## ADEGUAMENTO IMPIANTO DI COMPRESSIONE GAS DI MALBORGHETTO

### PROCEDURA DI VERIFICA DI ASSOGGETTABILITÀ ALLA VALUTAZIONE DI IMPATTO AMBIENTALE art. 19 d.Lgs.152/2006

**Riscontri al contributo istruttorio della Regione Friuli Venezia Giulia -  
Direzione centrale difesa dell'ambiente, energia e sviluppo sostenibile in  
ottemperanza alla nota MATTM**

**Prot. CreSS\_05-Set\_03-6783\_2021-0001 dell'11/01/21**

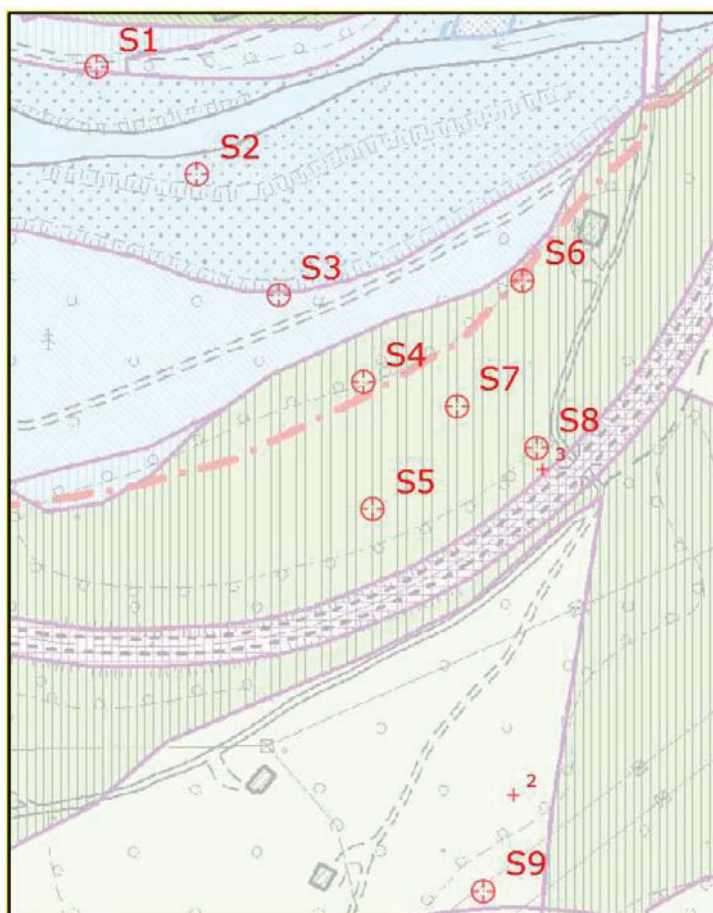
3) Il Proponente dovrà richiedere al Comune di Malborghetto la precisa destinazione d'uso secondo PRGC per ognuno dei punti di sondaggio delle campagne di indagine succitate e ritrasmettere i Rapporti di Prova leggibili e riferiti alle specifiche destinazioni d'uso dei siti di sondaggio, in modo da consentire la verifica del rispetto dei requisiti ambientali;

L'area di Impianto, come anche esposto nella documentazione progettuale di riferimento (SPC. Saipem 00-ZA-E-94703, paragrafo 3.5), è contrassegnata dal PRGC del Comune di Malborghetto - Valbruna come zona P, relativa a “parti di territorio comunale destinate ad attrezzature e grandi servizi di interesse regionale”, ed in particolare come zona P1, Zona Snam. È dunque riconducibile ad una zona di insediamenti produttivi e pertanto, ai fini della verifica di conformità dei campioni di terreno prelevati, si è fatto riferimento alle Concentrazioni Soglia di Contaminazione (CSC) di cui alla Col. B, Tabella 1, All. 5 al Titolo V, parte Quarta del D.Lgs. 152/06.

Tutti i campioni analizzati risultano conformi alle CSC di riferimento, come emerge dai Rapporti di Prova disponibili, in formato leggibile, in Annesso al documento SPC. 00-ZA-E-94703.

Figura 2.5 - Condizione 1: schema di carico

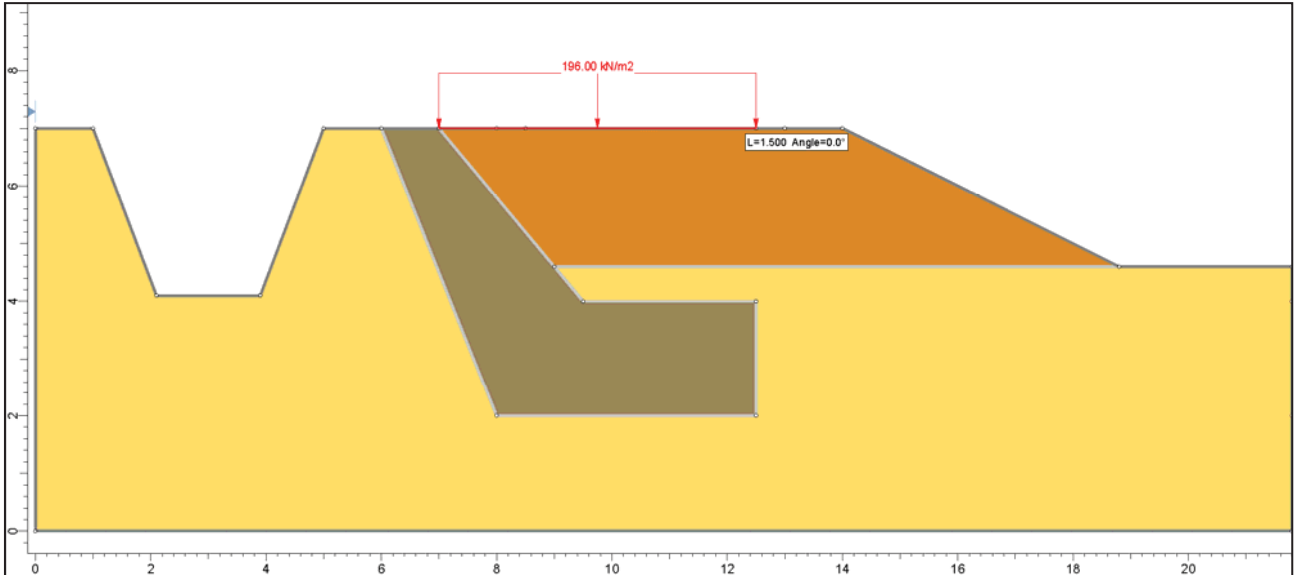
7) Per quanto riguarda l'opera provvisoria di imbanco da realizzare in destra idrografica del Fiume Fella in corrispondenza dell'esistente impianto di Malborghetto, valutare l'effetto combinato delle azioni dei mezzi utilizzati per la posa della tubazione e dello scavo della trincea sulla stabilità della scogliera stessa. Si richiede di certificare a fine lavori che il manufatto non abbia subito danni e che non sia stata pregiudicata la sua funzionalità:

Verifica di stabilità del sistema scogliera-rilevato soggetto alla spinta esercitata da un carico variabile posto a una distanza di 1,5 m dal bordo del rilevato, e dovuto al passaggio dei mezzi impegnati nelle operazioni di sollevamento e posa del tubo all'interno della trincea

La trincea per l'alloggiamento del gasdotto è aperta. Il rilevato è soggetto al carico dovuto al passaggio dei mezzi impegnati nelle operazioni di sollevamento e posa del tubo all'interno della trincea. Ipotizzando una determinata posizione dei mezzi in opera, il carico variabile è posto a una distanza di 1,5 m dal bordo del rilevato.
